DODATEK Č. 2 k smlouvě o dílo II/128 EŠ – most ev. č. 128-010

Změnový list

Název a evidenční číslo Stavby :II/128 EŠ - most ev.č. 128-010

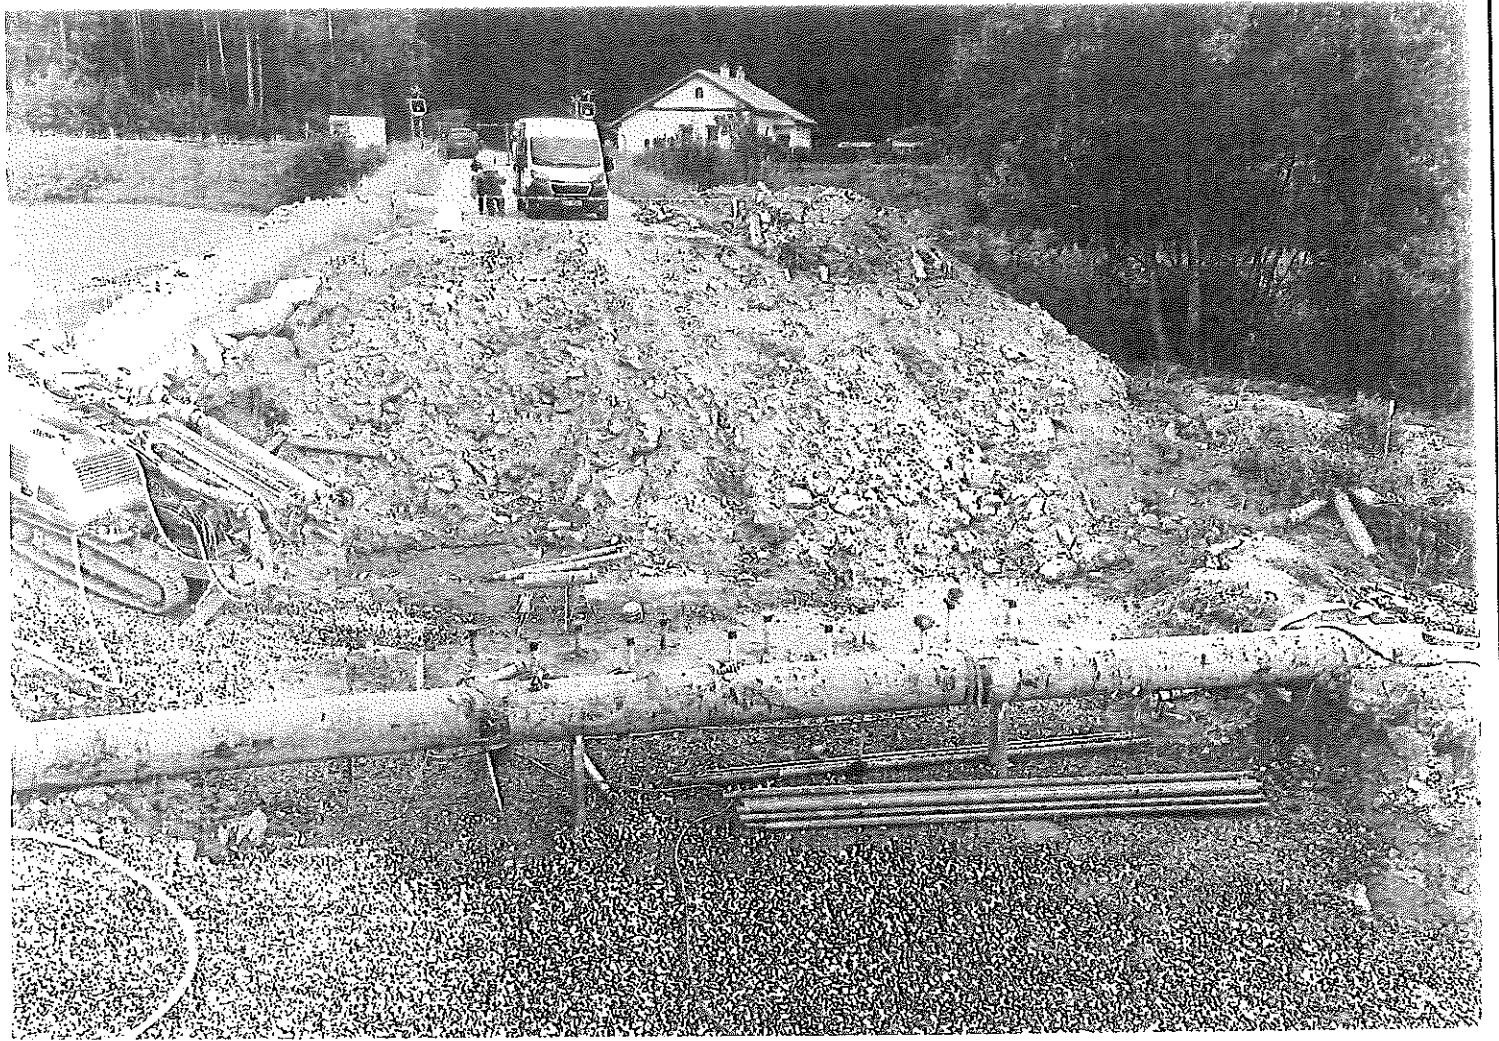
Práce: 19 → 37 jasno 26/6/99
 STAV: TAP - ukončeno
 ZUSV - 17 mch 4
 11 HLAVUSKŮ VRTKŮ 3x
 96 COASITŮ - TRENPIE
 MISE PRÁCE: VRTKŮ SOUPRAVA, OTEPADO
 PRÁCE: OTEPADO, VODY
 - POUŽITÍ PRÁCE NA VRTKŮ,
 MIKROPILOT OP1, INSTRUČE

Práce: 20 → 31 jasno 27/6/99
 STAV: TAP - ukončeno
 ZUSV - 17 mch 4
 11 HLAVUSKŮ VRTKŮ 3x
 MISE PRÁCE: VRTKŮ SOUPRAVA, OTEPADO
 PRÁCE: OTEPADO, VODY
 - POUŽITÍ VRTKŮ MIKROPILOT OP1,
 INSTRUČE
 - VRTKŮ VRTKŮ MIKROPILOT OP2

AD - KONTROLA MIKROPILOT 29.6.99
 V MISE: AD JSŮU PRÁCE PRÁCE PRÁCE PRÁCE
 PRÁCE JSŮU PRÁCE PRÁCE PRÁCE PRÁCE

Předmět dodávky: Zaměření skutečné polohy sanace podloží pod mikropiloty na stavbě mostu II/128 – most ev.č. 128 - 010 v k.ú. Eš (kubatury)

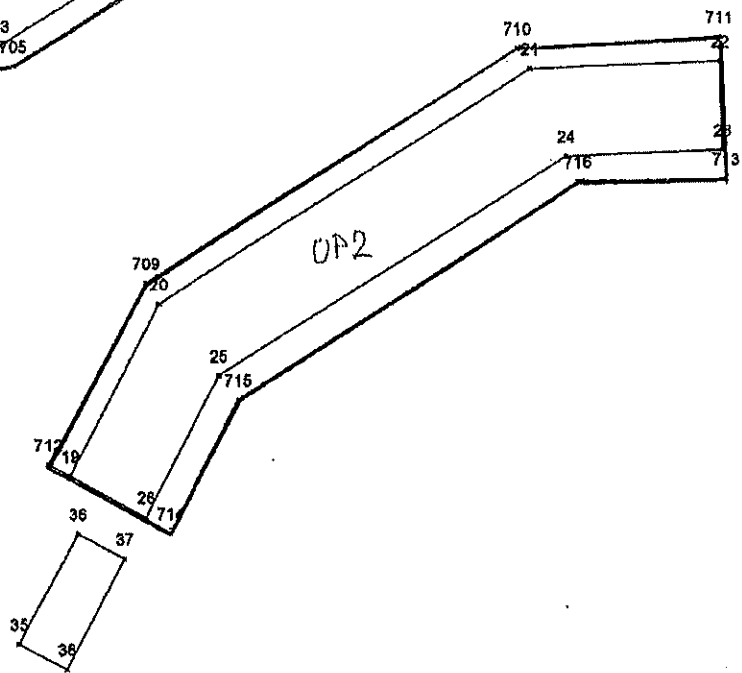
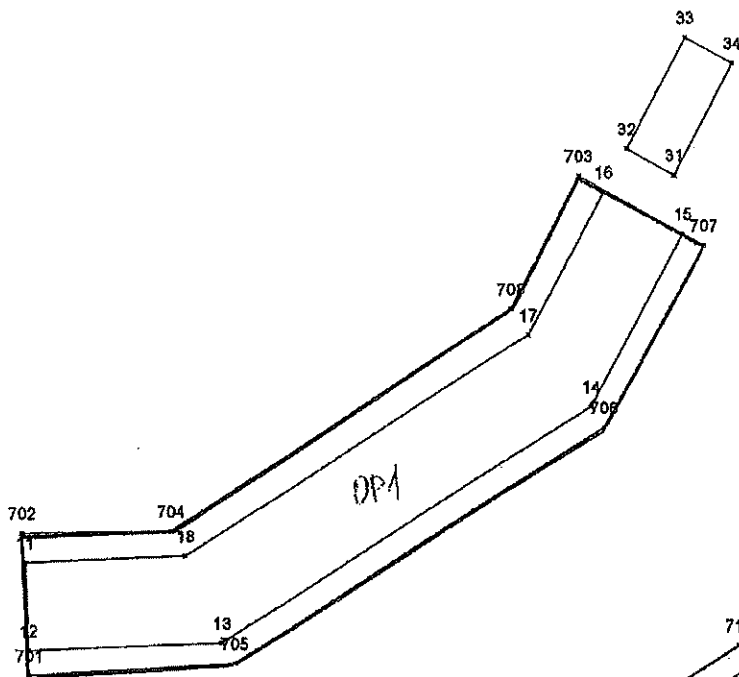
Po zahájení výkopových prací (odstranění kamných balvanů bránících vrtání mikropilot(bylo zjištěno, že balvany zasahují do větší hloubky a při jejich odstraňování dochází k navýšení podloží které je nutno sanovat ŠD 32-63. Do hloubky až 1,3 -1,5 m pod úroveň plošiny. Bylo provedeno zaměření od geodeta viz. samostatný výkaz kubatúr

Závěr: Dle výpočtů jsou kubatury uvedeny v protokolu o výpočtu jenž je součástí technické zprávy Práce byly zpracovány v souladu s ČSN 73 0275, ČSN 01 3410 a ČSN 01 3411. Měřičské, výpočetní a grafické práce provedl Ing. František Fara.

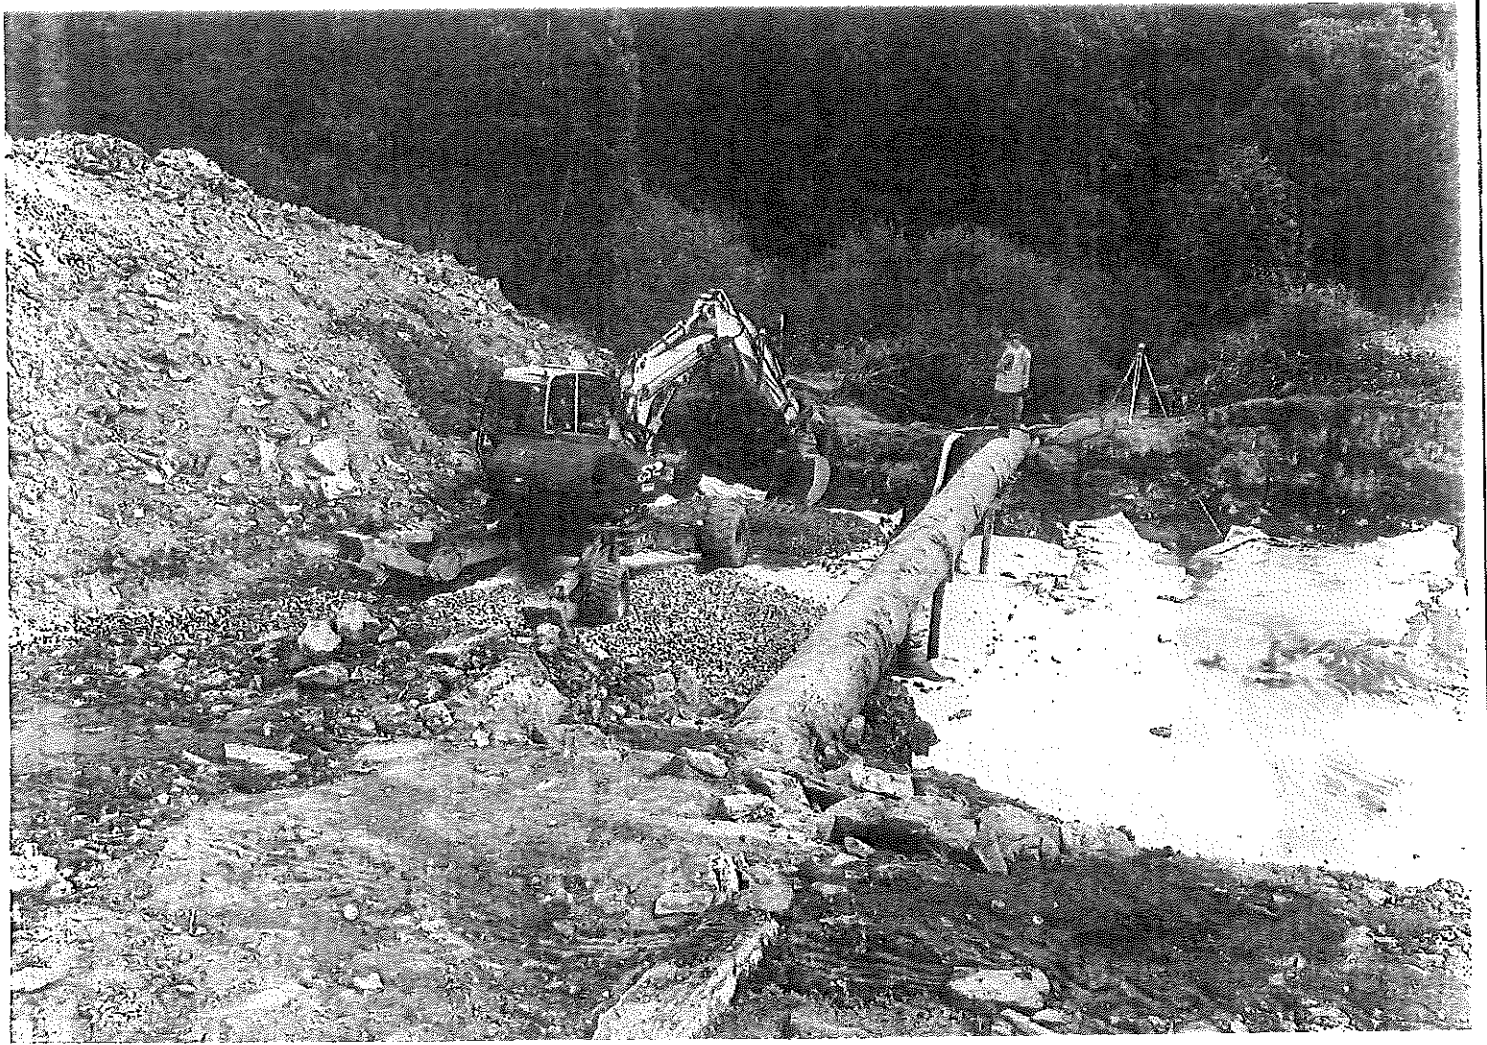
Je nutné navrhnuti praci uvnitř domu, aby bylo možné odstranit kůru dřeva vnitřní stěny mikropilot, mikropilot budou uloženy a provedena práce s hromadnou izolací, prvním provedením práce je střešní práce 32-03.1 a 32-03.2.

UVÁDĚNÍ AD PROVEDENÍ
Je nutné odstranit dřevěnou kůru (odstranit kamenných základů železných uvnitř mikropilot) bylo zjištěno, že základy jsou uloženy do výštl hroudy a při výštl odstraňování dochází k uložení podkladů, které je nutné sandat střešní práce 32-03.1 a 32-03.2 až 1,300-1,500 m pod úroveň terénu
